## 改善箇所説明図

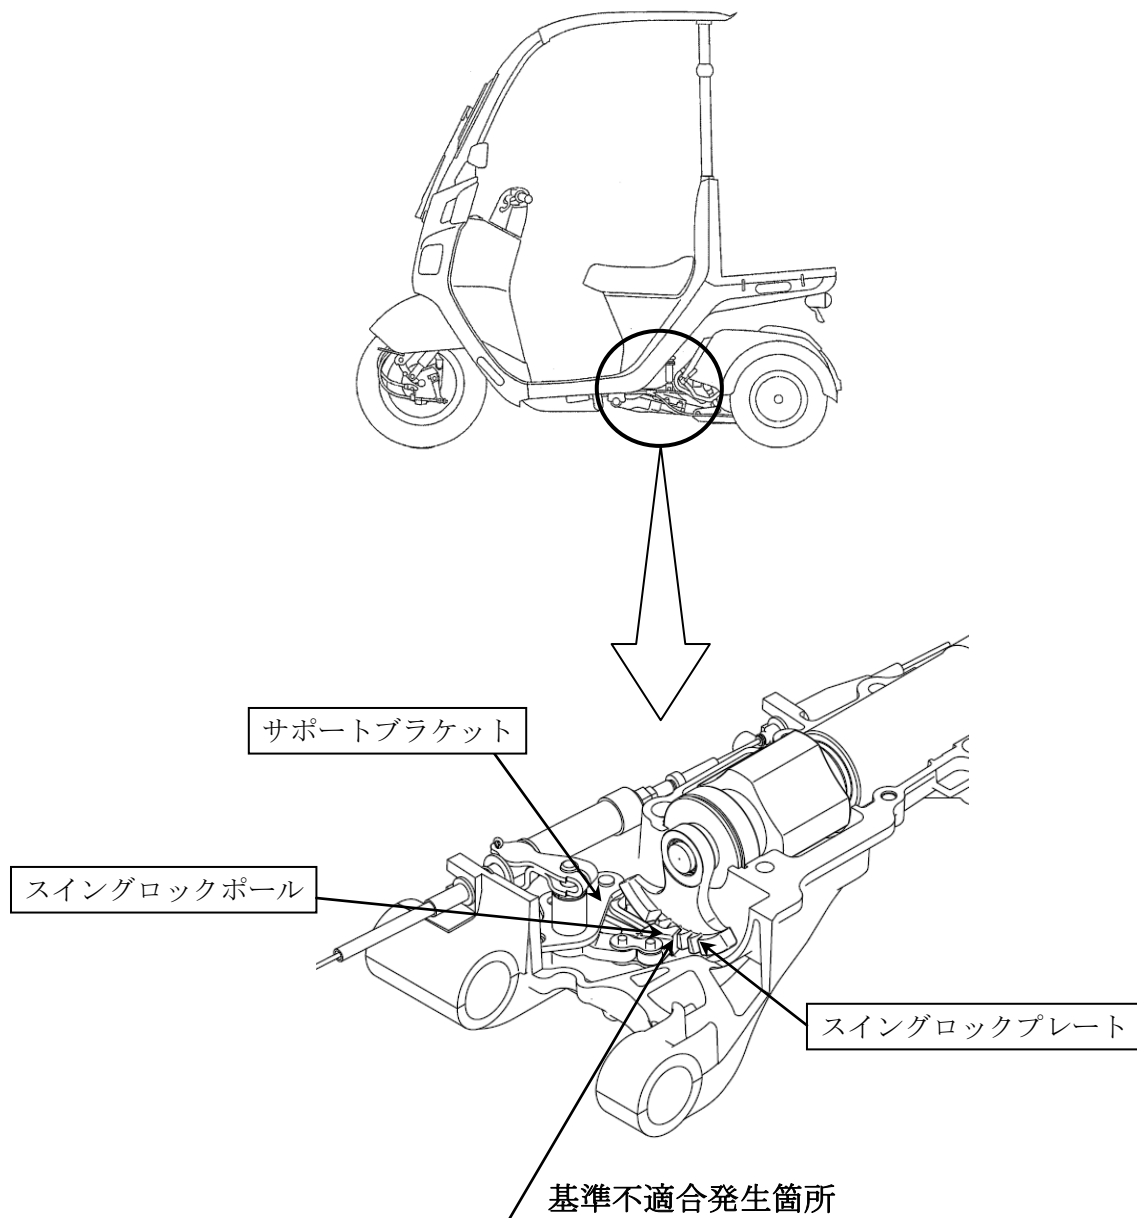
駐車ブレーキ作動時に車体の直立を保持するスイングロック機構において、サポートブラケットの加工が不適切なため、スイングロックポールとスイングロックプレートの爪部の噛み合いが浅くなるものがある。そのため、スイングロックプレートの爪部に力が掛かる状態で駐車ブレーキを解除する操作等を繰り返すと、スイングロックプレートの爪部が早期に磨耗し、そのままの状態で使用を続けると、最悪の場合、駐車ブレーキを作動させても車体が傾くおそれがある。

全車両、スイングロック機構のサポートブラケットを良品に交換するとともに、スイングロックプレートとスイングロックポールを新品に交換する。

識別：車台番号打刻部付近に緑色の識別ラベルを貼付する。
